第三部 分专利代理实务

第一次审查意见通知书正文

CN××××××××．×号发明专利申请涉及用于挂在横杆上的挂钩，对该申请的审查意见如下：

图 3

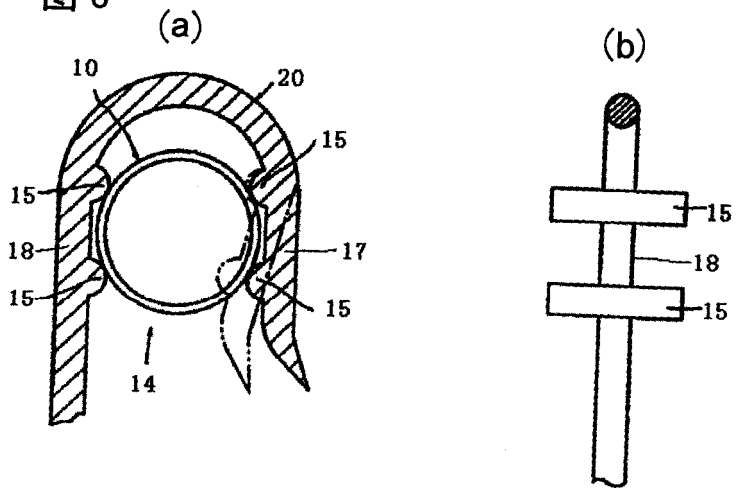
1. 修改了独立权利要求1，在其特征部分加入了以下技术特征：所述突起物具有在横杆轴向方向上比挂钩本体宽的宽度，以使该独立权利要求1符合《专利法》第二十二条关于新颖性和创造性的规定。该修改的依据来自于说明书第二

个实施例和第三个实施例、说明书最后一段以及图3(b)和图4。

1. 一种用于挂在横杆上的挂钩，具有挂钩本体和突起物，所述挂钩本体具有两个夹持部以及连接所述夹持部上部的弯曲部，其中一个夹持部具有自由端，另一个夹持部具有与衣架本体相连接的连接端，在所述夹持部的相向内侧设有突起物，该挂钩挂在横杆上时，所述突起物与横杆的外圆周表面相接触，其特征在于，所述突起物具有在所述横杆轴向方向上比所述挂钩本体宽的宽度。

图 4

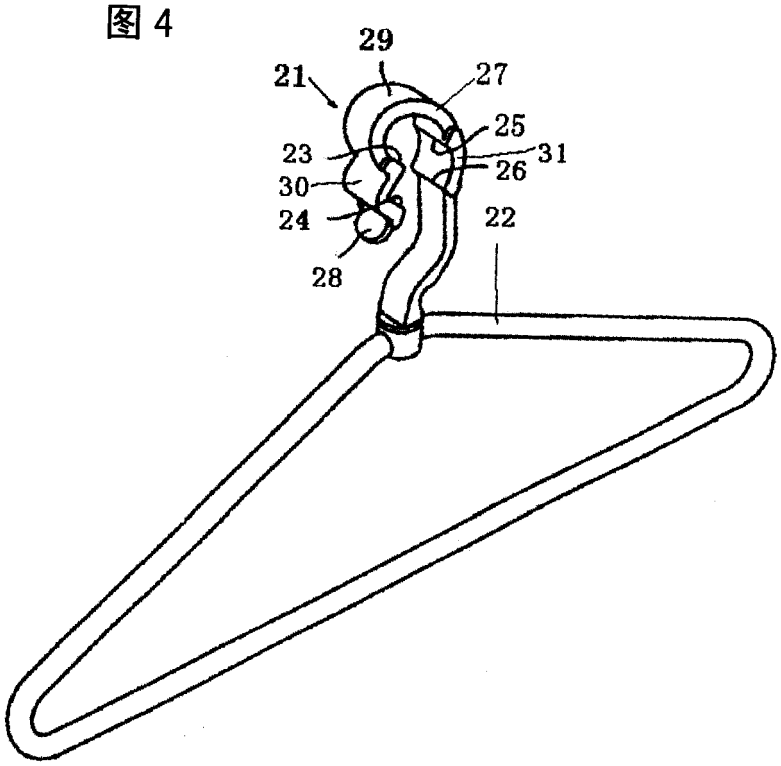
3. 增加了新的从属权利要求5，该修改的依据来自于说明书第1页第5段、第三个实施例以及图4—6。

5. 增加了新的从属权利要求7，该修改的依据来自于说明书第1页第5段，第三个实施例及图4、图6。

5. 根据权利要求1所述的挂钩，其特征在于：所述弯曲部上设有一个迂回部，该迂回部的曲率半径小于弯曲部其他部位的曲率半径。

7. 根据权利要求1—6中任一项所述的挂钩，其特征在于：该挂钩整体上为弯曲的板状结构。

图 5

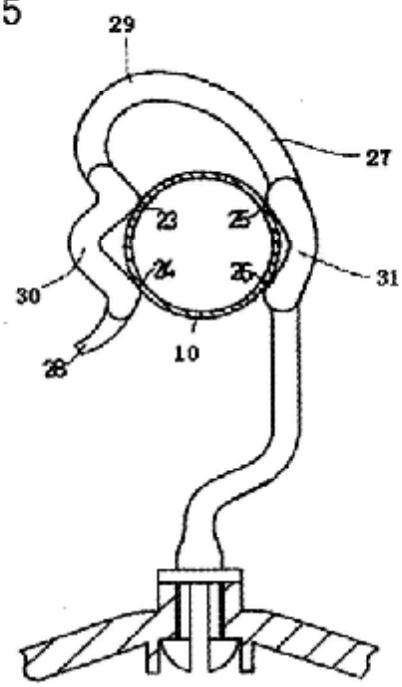
4. 增加了新的从属权利要求6，该修改的依据来自于说明书第1页第5段、第三个实施例以及图5。

之间的连接部分呈V形凹陷。

图1

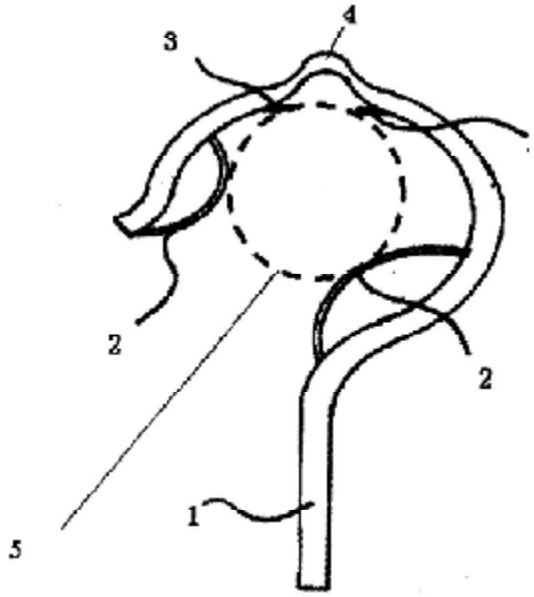
2．权利要求3的附加技术特征在对比文件1中也已经公开，由对比文件1的图1可知其挂钩上设置的凸部沿着横杆轴向方向有一定宽度，由图2可知该凸部具有弧形外表面，在挂钩挂在横杆上时，该凸部弧形外表面与横杆的外圆周表面形成线接触且平行于横杆轴线。因此，在其引用的权利要求1相对于对比文件1不具有新颖性的情况下，该权利要求也不具有新颖性。

具体地说，对比文件1公开了一种用于展示衣物的衣架挂钩，其针对已有的展示衣架在展示架杆上不稳固，容易被来往顾客碰掉的问题，通过在衣架的挂钩内侧上设置凸部和突片，使其在垂直于架杆轴向的方向上配合夹持住架杆。尽管该挂钩的基本结构和所要解决的技术问题与本发明相似，但是，从附图1所示的侧面图可以看出，凸部和突片的宽度均没有超过挂钩本体的宽度，说明书文字部分也没有涉及凸部和突片的宽度大于挂钩本体宽度的技术内容。

图1

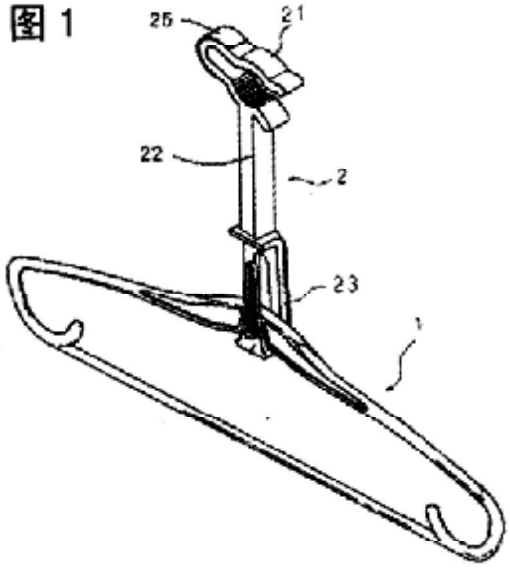
权利要求4引用了权利要求3，其整体上要求保护一种用于挂在横杆上的具有山脊状突起物的挂钩，该挂钩上的突起物与对比文件1所公开的挂钩上的突起物在形状上有所区别。然而，对比文件2公开了这种区别特征，参见对比文件2文字部分的最后一段和图1所示的衣架，该衣架具有相当于本申请挂钩的夹紧部

21，夹紧部21具有两个夹臂和位于夹臂圆弧形部分边沿的四个突棱，这些突棱的形状即为本申请所述的山脊形状，当挂钩挂在更大直径的横杆上时，除了夹臂圆弧形部分的四个突棱之外，夹臂的其余部分不会与横杆相接触，此时，横杆被四个具有山脊形状的突棱夹持。因此，对比文件2给出了将山脊形状突起物应用到对比文件1的挂钩上以夹持横杆的技术启示，权利要求4的挂钩相对于现有技术是显而易见的，不具有创造性。

图2

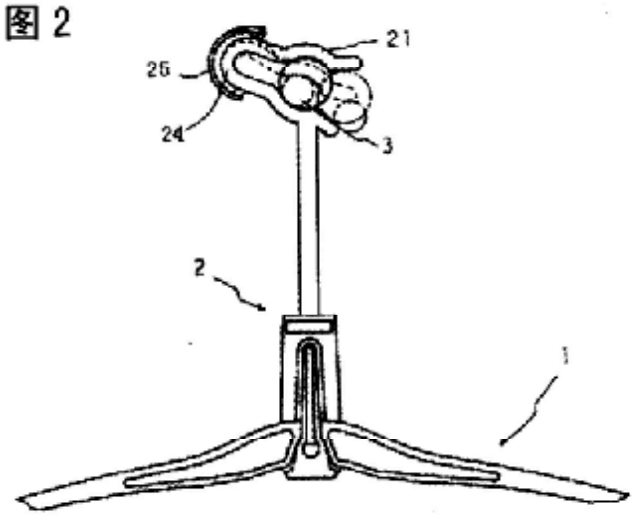
对比文件 2(与对比文件 2 单独对比)公开了一种衣架挂钩(该文件称为悬挂部件)，其构思与本发明的构思不同，而且从其附图 2 中可以看出，该挂钩的突棱与挂钩部本身为一体，这些突棱仅仅是由于夹臂中部弯曲而突显出的夹臂的一部分，**突棱宽度与挂钩宽度一致，不会比挂钩本体宽**(本申请发明点与对比文件 2 比较)。 3 分 3 分
